Om to dager skal plan 2619 opp i KBU (fint om du videresender internt, Kari). Park og vei i Stavanger kommune og SLF er enige om at planen slik den nå foreligger har for dårlige sykkelløsninger mtp at man på to forskjellige steder planlegger hovednett for sykkel. SLF foreslår derfor at man vedtar planen med to endringer:

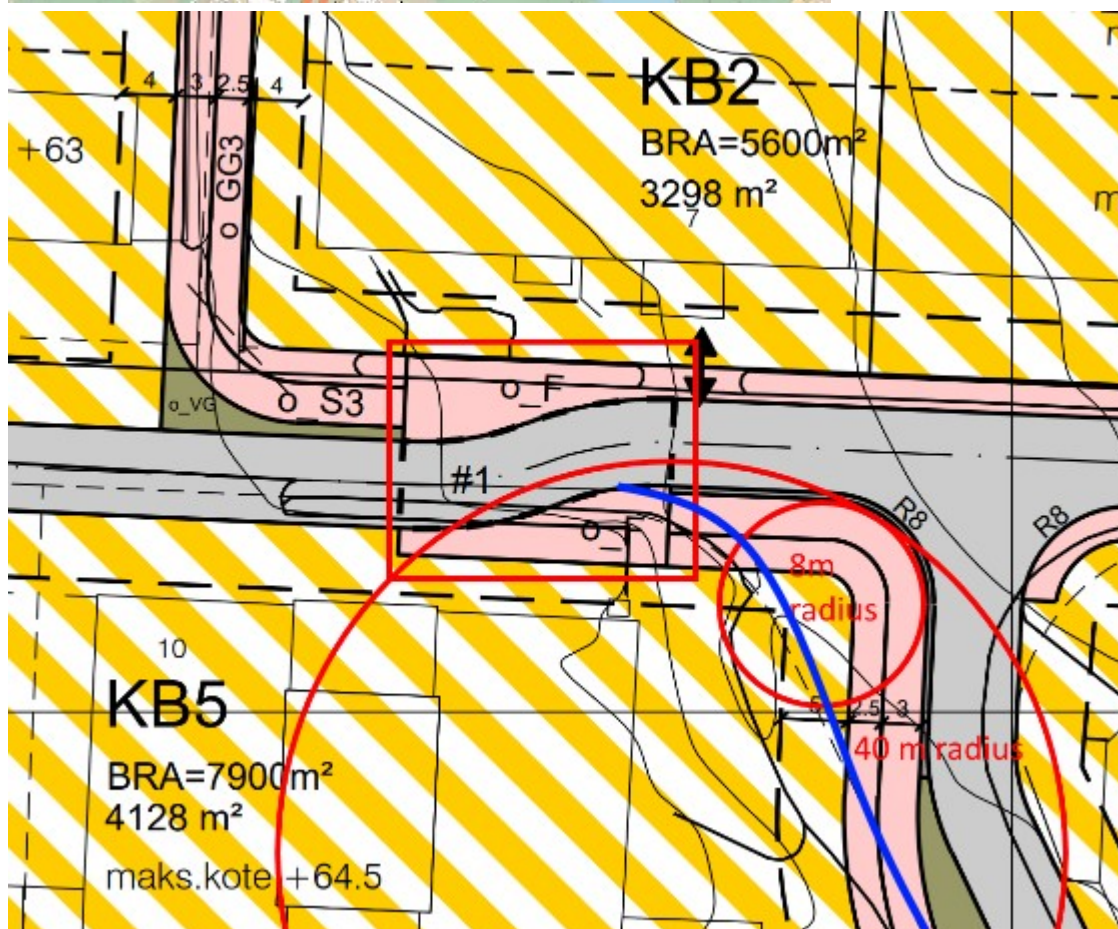
I reguleringsplanen er det lagt inn sykkelvei med fortau gjennomgående samt sykkelfelt i Auglendsdalen like øst for industriområdet. Veldig bra. Men så har de gjort to grep som ødelegger. Midt på strekningen (svart firkant under) skal sykkelveien ende i et fortau, og fra fortauet skal man krysse en vei til et annet fortau, og deretter gjenoppstår sykkelveien og fortsetter på andre siden. Planforslaget ser dere under til høyre. Haugåsstubben (merket #1), som gir adkomst til to eiendommer, er gitt prioritet gjennom å være regulert til kjørevei. Det betyr at gående og syklende har vikeplikt ved kryssing. Dersom det etableres gangfelt, har syklende fremdeles vikeplikt. I tillegg ender sykkelveien (o\_S3) i fortauet (o\_F) og oppstår på andre siden av Haugåsstubben.

Planavdelingen forsvaret løsningen med at gående og syklende pga. eksisterende veianlegg må bytte side (gående er på østsiden i nord og skal være på vestsiden i sør). Denne løsningen er likevel helt håpløs på en hovedvei.

For det første må syklistene gjøre FIRE 90-graders svinger for å tilbakelegge 50 meter. De to svingene hvor det faktisk er sykkelvei (ved o\_S3 og ved R8) er så krappe at de strider mot Statens vegvesens håndbøker. R8 betyr 8 meter radius på sirkelen som svinger kurver seg rundt. Jeg har tegnet den sirkelen på tegningen. Minstekravet er 40 meter radius. Jeg har tegnet inn den sirkelen også. Hvis dere følger den store sirkelen rundt, så ser dere hva Statens vegvesen sier er dårligste "tillatte" sving. Merk at KB5 sammenlignet med eksisterende regulering har økt i størrelse østover på bekostning av veiareal. Det har gjort svingen for sykkelveien mye krappere enn den er i dag. Den blå streken på kartet viser eksisterende veikant mot KB5.

For det andre ender sykkelveien i et fortau, hvor man blander gående og syklende, samtidig som trafikantene skal krysse en kjørevei som er gitt prioritet. Muligens er det også gangfelt involvert. Alt dette på en hovedvei hvor det skal være separering av gående og syklende og hvor sykkelveien skal ha prioritet over mindre sideveier og avkjørsler. Dette er ikke bare en minimumsløsning, det er langt dårligere enn en minimumsløsning. Og det er på hovednett for sykkel, dvs. det høyest prioriterte regionale sykkelveinettet som finnes. I kommuneplan for Stavanger og i Sykkelstrategi for Nord-Jæren står det helt klart og tydelig at man skal bygge MYE bedre enn dette.

1. Sykkelvei forbi KB5 vedtas ihht forslag fra Park og vei, subsidiært ihht forslag fra SLF
2. Sykkelfelt i Auglendsdalen planlegges i 2,2 m bredde hele veien. Evt. breddereduksjon i kryss tas i kjørefelt.

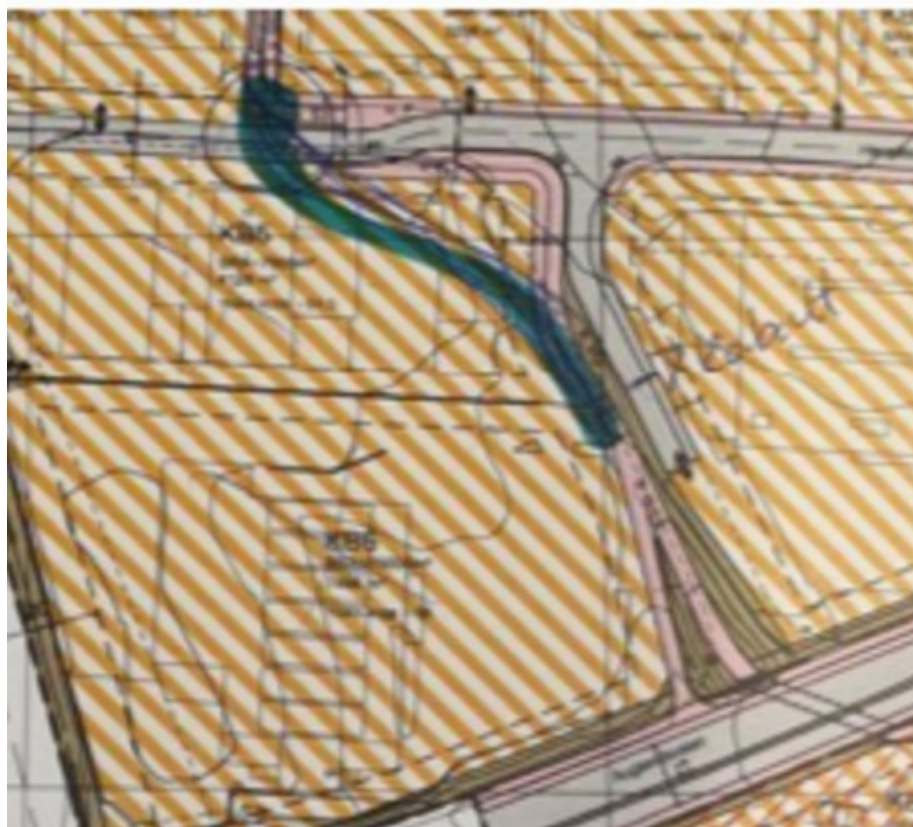
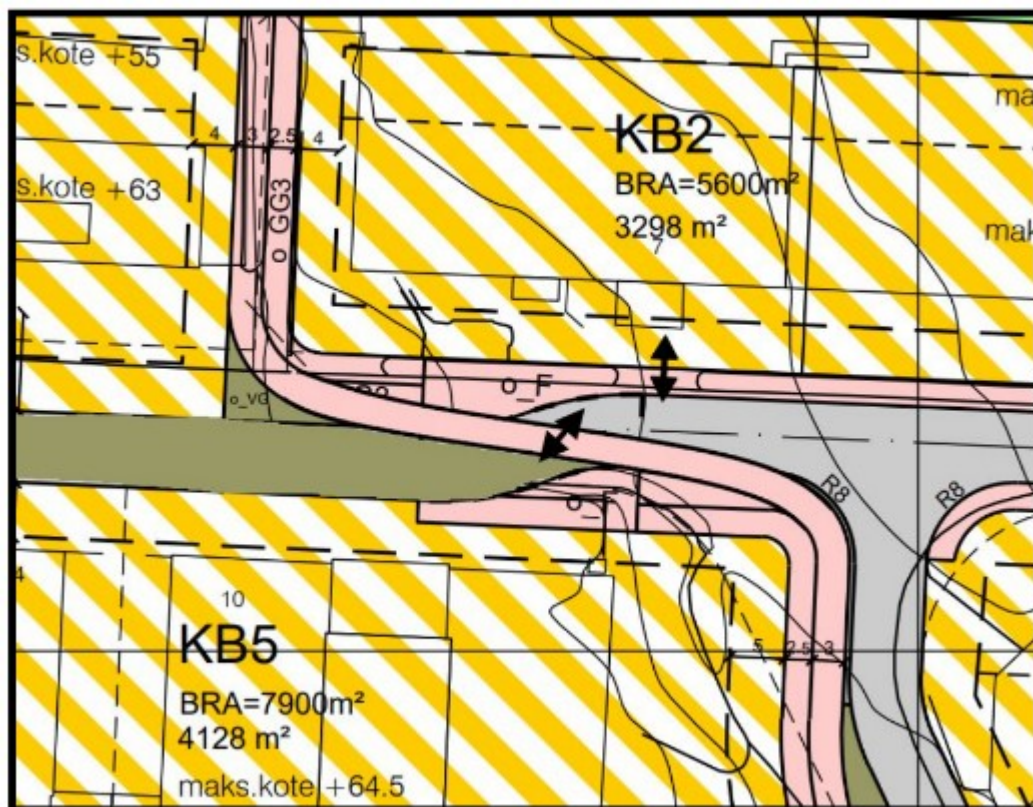
Park og vei i Stavanger kommune og SLF har i to høringsrunder levert merknader på at løsningen for hovedveien er for dårlig, og vi har oppgitt de samme problemene. Park og vei leverte skissen til venstre som sin anbefalte løsning.

Her ser dere at sykkelveien er trukket gjennom byggeområde KB5 for å oppnå riktige svinger. Dette er helt i tråd med håndbokens krav. Planavdelingen innvender at dette tar for mye av KB5. Det er en saklig innvending, men det er den beste løsningen for hovedveien og en prioritering som blir gjort hver dag når det planlegges vei.

Vi foreslo løsningen til høyre, hvor KB5 er intakt, men hvor Haugåsstubben blir avsluttet ved sykkelveien (resten blir avkjørsel/annen vei), sykkelveien er gjort gjennomgående og svingene er rettet så mye som lar seg gjøre innenfor dagens arealbruk. Da oppnår man:

- \* prioritet for sykkelveien
- \* gående kan krysse fra øst til vest slik de kunne i planavdelingens forslag
- \* siktforhold og vinkel ved kryssing i praksis lik som i planavdelingens forslag (og hvis man vil ha bedre sikt og krysningsvinkel, kan man la sykkelveien følge opprinnelig blå veikant)
- \* slakere svinger og bedre fremkommelighet på sykkelveien

Å vedta noe annet enn en av disse to vil være veldig dårlig sykkeltilrettelegging.
